COMUNICACIÓN TÉCNICA Nº 06-2026-NEMAEC-LACC

A	:	**ARQ. RAUL ROMERO ZAPATA** Residente de Servicio – CPNP Ensenada
CC	:	**ROBERT ROGER SOBRADO CHAVEZ** Representante Común – CONSORCIO ENSENADA
DE	:	**LUIS ALBERTO CALLUPE CASTILLO** Monitor de obra del NEMAEC
ASUNTO	:	**Absolución de Consultas Técnicas – Informe de Compatibilidad N° 001-2026-CEPP/RESIDENCIA - ENSENADA**
REFERENCIA	:	Contrato N° 0015-2026-NEMAEC Informe N° 001-2026-CEPP/RESIDENCIA (Recibido el 07 de febrero de 2026)
FECHA	:	Lince, 10 de febrero de 2026

INFORME Nº 001- 2026-CEPP/RESIDENCIA

PARA	:	**Ing. Luís Callupe** Supervisor de Obra NEMAEC
DE	:	**Arq. Raúl Romero Zapata** Residente de Obra
ASUNTO	:	**COMPATIBILIDAD DE MEMORIA DESCRIPTIVA Y PLANOS.**
FECHA	:	Puente Piedra, 07 de febrero de 2026

Imagen 1. *Foto de áreas a intervenir*

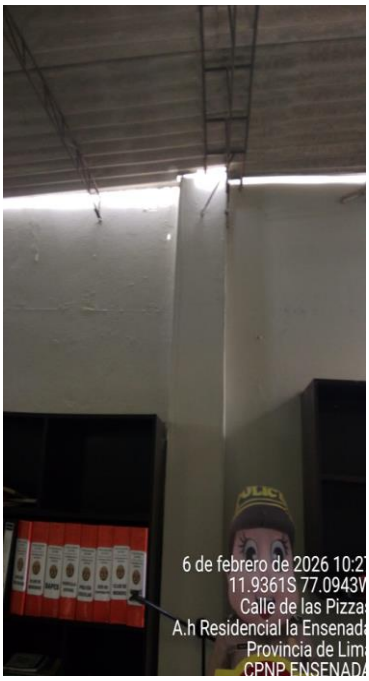
5.1 Sobre la Consulta N° 01 – A: Intervención en el área de OPC y columnas metálicas.

5.1.1. Planteamiento del Contratista: La Residencia de Servicio (Informe N° 001-2026-CEPP/RESIDENCIA) indica que los planos de arquitectura y estructura no precisan si se realizará un corte parcial de los muros existentes para el empotramiento de las columnas metálicas o si estas serán adosadas en el área de la Oficina de Participación Ciudadana (OPC).

5.1.2.4. Disposición del Monitor:

- **Identificación Prioritaria:** El contratista debe identificar las columnas de concreto existentes en el área OPC para su puesta en valor y acondicionamiento.
- **Instalación de Columnas Metálicas:** En caso de que tras la verificación se determine la inexistencia de elementos de soporte en puntos específicos, se dispone la instalación de columnas metálicas **desde el nivel de piso terminado (NPT)**, ancladas debidamente a la base estructural.
- **Prohibición de Daño:** Bajo ninguna circunstancia se autoriza el corte, picado o debilitamiento de los muros portantes actuales. Las columnas metálicas, de ser necesarias, irán **adosadas** y no empotradas.

***Imagen 2**. Verificación en Campo – Cobertura OPC*

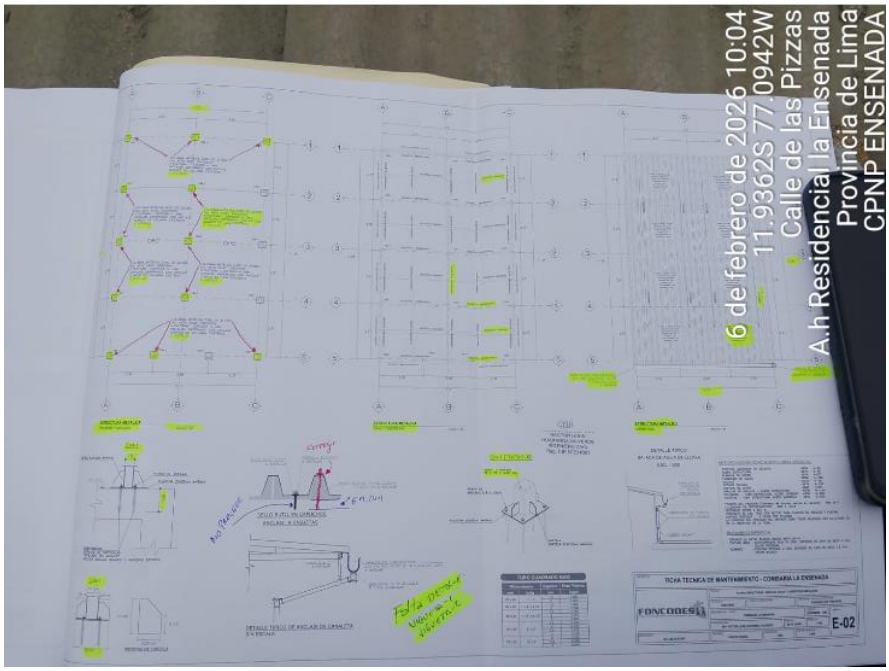
.5.2 Sobre la consulta N° 01 - B: Instalación de columnas metálicas centrales y falta de detalles de corte.

5.2.1 Planteamiento del Contratista: La Residencia de Servicio (Informe N° 001-2026-CEPP/RESIDENCIA) cuestiona la instalación de tres (03) columnas metálicas centrales en el área de OPC, solicitando definir si se anulan o se mantienen. Asimismo, alega la ausencia de planos de corte y detalles constructivos (alturas de piso a techo) para la ejecución de la cobertura.

5.2.2.4. Disposición del Monitor:

- **Ejecución Obligatoria: SE DISPONE** que el contratista ejecute las tres (03) columnas metálicas conforme indican los planos de la ficha técnica aprobada. No

se autoriza la eliminación de dichos elementos.

- **Alternativa de Rediseño:** Únicamente se evaluará una modificación si el **CONSORCIO ENSENADA** presenta, a su cuenta y costo, un nuevo diseño estructural firmado por un Ingeniero Civil colegiado, que incluya Memoria de Cálculo y Planos de Detalle, garantizando que la cobertura tendrá la misma o mayor estabilidad sin dichas columnas.
- **Sin Costo Adicional:** Al ser suma alzada, si el contratista opta por proponer un cambio, este no generará ningún adicional, deductivo ni modificación al monto contractual.
- **Responsabilidad de Detalles:** Los detalles constructivos menores (alturas, fijaciones) deben ser asumidos y resueltos por la contratista como parte de su ingeniería de detalle.

Imagen 3. *Foto de Indicación en Campo – Mejora de Instalación.*

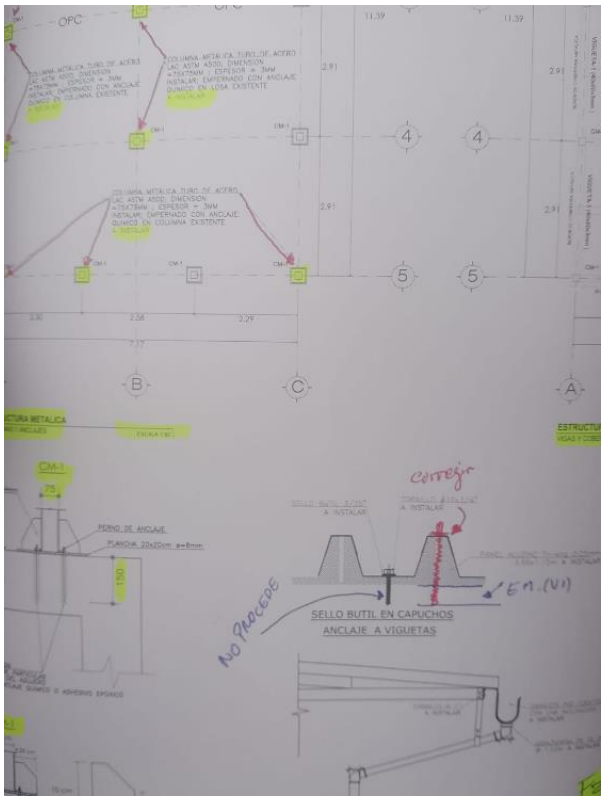
5.3. SOBRE LA CONSULTA N° 01 - C: Detalle de fijación de tornillos en cobertura trapezoidal.

5.3.1. Planteamiento del Contratista: La Residencia observa que, en los planos de detalle estructural, los tornillos de fijación se indican fuera de la cresta (zona alta) de la cobertura. Solicita la corrección del detalle constructivo para que los tornillos y sellos de estanqueidad se ubiquen adecuadamente y así evitar filtraciones.

- **5.3.2.4. Disposición del Monitor:**

- **Corrección de Ejecución: SE DISPONE** que la fijación de la cobertura se realice obligatoriamente en la **cresta o zona alta** de la plancha trapezoidal, utilizando tornillos con arandela de neopreno y capuchón metálico si fuera

necesario para garantizar la estanqueidad.

- **Responsabilidad Técnica:** El contratista debe presentar el cuadro de materiales y la ficha técnica de los tornillos a utilizar para aprobación del Monitor antes de su instalación.
- **Garantía:** El contratista garantiza por vicios ocultos cualquier filtración derivada de una mala instalación de estos elementos.

Documento 1. *Colores definidos según la Directiva PNP*

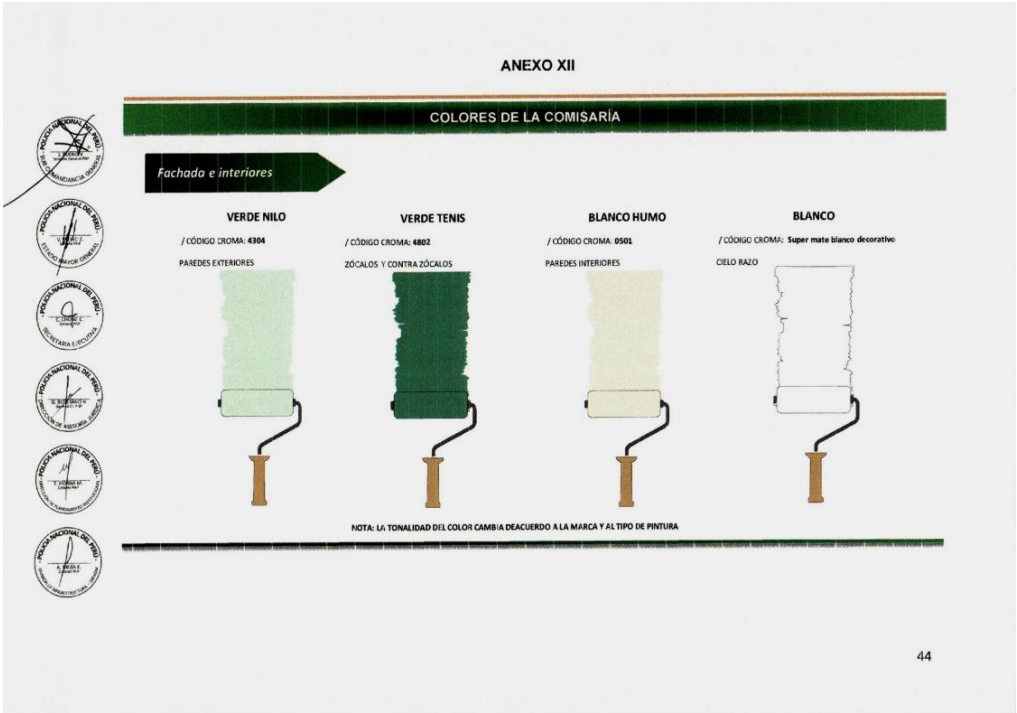
5.5. SOBRE LA CONSULTA N° 03: Validación de colores de pintura y códigos Pantone.

5.5.1. Planteamiento del Contratista: La Residencia de Servicio solicita que la Monitoria remita las muestras de referencia Pantone de los colores de pintura para interiores y exteriores de todos los ambientes, a fin de validar la especificación técnica del proyecto.

5.5.2.4. Disposición del Monitor:

- **Sujeción a Directiva:** Se adjunta a la presente la Directiva de la PNP que especifica los colores oficiales. El contratista deberá ceñirse estrictamente a estos códigos.
- **Presentación de Muestras: SE DISPONE** que el contratista presente en un plazo de 48 horas las muestras físicas de pintura (mocheteos de 0.50m x 0.50m) en los muros de la CPNP La Ensenada para la aprobación final de esta Monitoría.
- **Certificación:** Junto con las muestras, deberá entregar la ficha técnica de la pintura, la cual debe ser de primera calidad, asegurando el poder cubriente y la durabilidad en ambientes de alto tránsito.

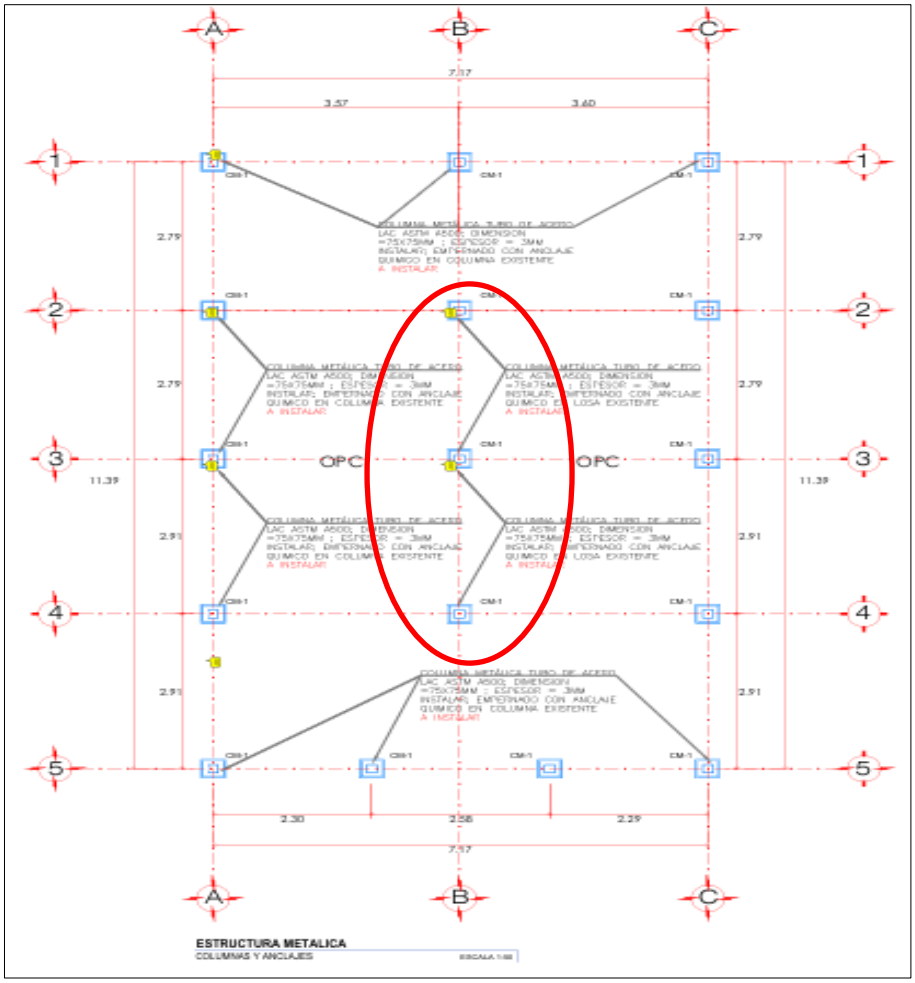
CONSULTA N°01: En el área de OPC, los planos de arquitectura y estructura no precisan si se realizará un corte parcial de los muros existentes para el empotramiento de las columnas metálicas o si estas serán adosadas a los mismos.

En la reunión sostenida con los ingenieros de NEMAEC y del Ministerio del Interior, se planteó como consulta si las tres (03) columnas metálicas ubicadas en el centro del área serán efectivamente instaladas o determinarán si va ver cambios o anulación de dichas columnas, por lo que la contratista esperara la respuesta indicada, para su instalación de la cobertura.

Se evidencia la ausencia de planos de corte y de los detalles constructivos necesarios, incluyendo las alturas de piso y techo, lo cual impide una correcta definición y ejecución del proyecto.

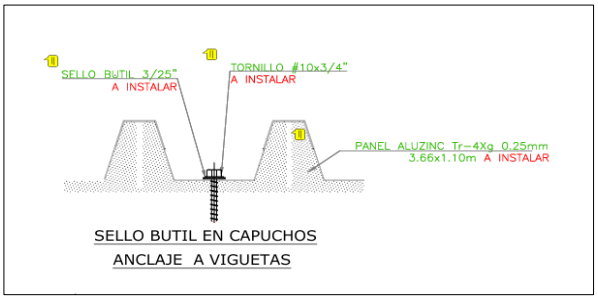
En los planos de detalle estructural, los tornillos de fijación correspondientes al anclaje a viguetas se indican ubicados fuera de la cresta (zona alta) de la cobertura metálica trapezoidal, lo cual no resulta conforme a la práctica constructiva recomendada. En tal sentido, se requiere la corrección del detalle constructivo, precisando la ubicación adecuada de los tornillos y de los sellos de estanqueidad, a fin de garantizar una correcta fijación y el adecuado comportamiento frente a filtraciones del sistema de cobertura.
